表 B.2 监理工程师通知单

工程名称: 嘉善聚晖新能源有限公司 9000.9KWP 分布式光伏发电项目

编号: JSJH-TZD-014

主题: 施工质量初步验收意见反馈。

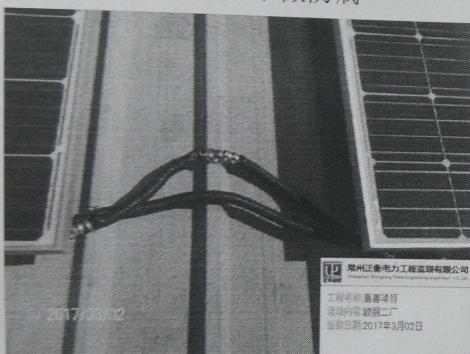
(1) 下引垂直桥架连接不直,桥架支架未做防腐,桥架出线口未封堵,进配电室电缆未做保护;

桥架支架未做防腐

桥架口未做封堵

以上问题,现要求在2017年3月5日前整改完毕,整改完成自检合格后通知建设单位及我监理部进行验收,后附现场质量图片。

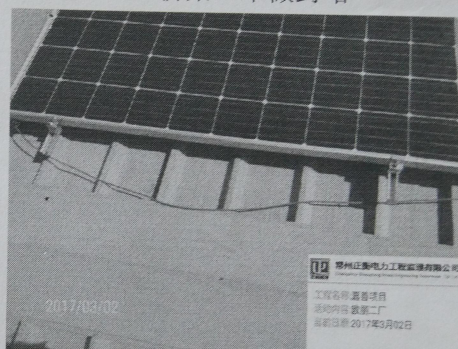
(6) 1*4mm² 电缆穿线管破损;

电缆穿线管破损

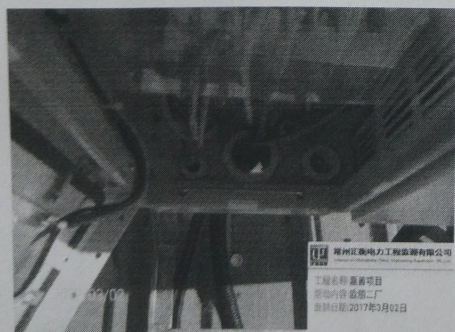
(7) 1*4mm² 电缆金属线裸露;

1*4mm² 金属线裸露

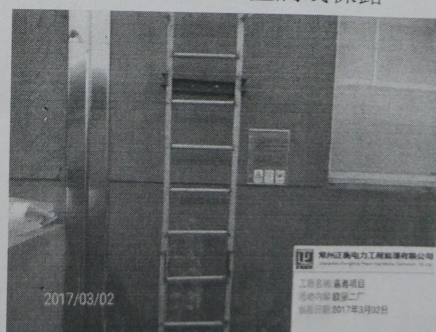
(5) 汇流箱内进线孔未封堵;

配电箱进线孔未做封堵
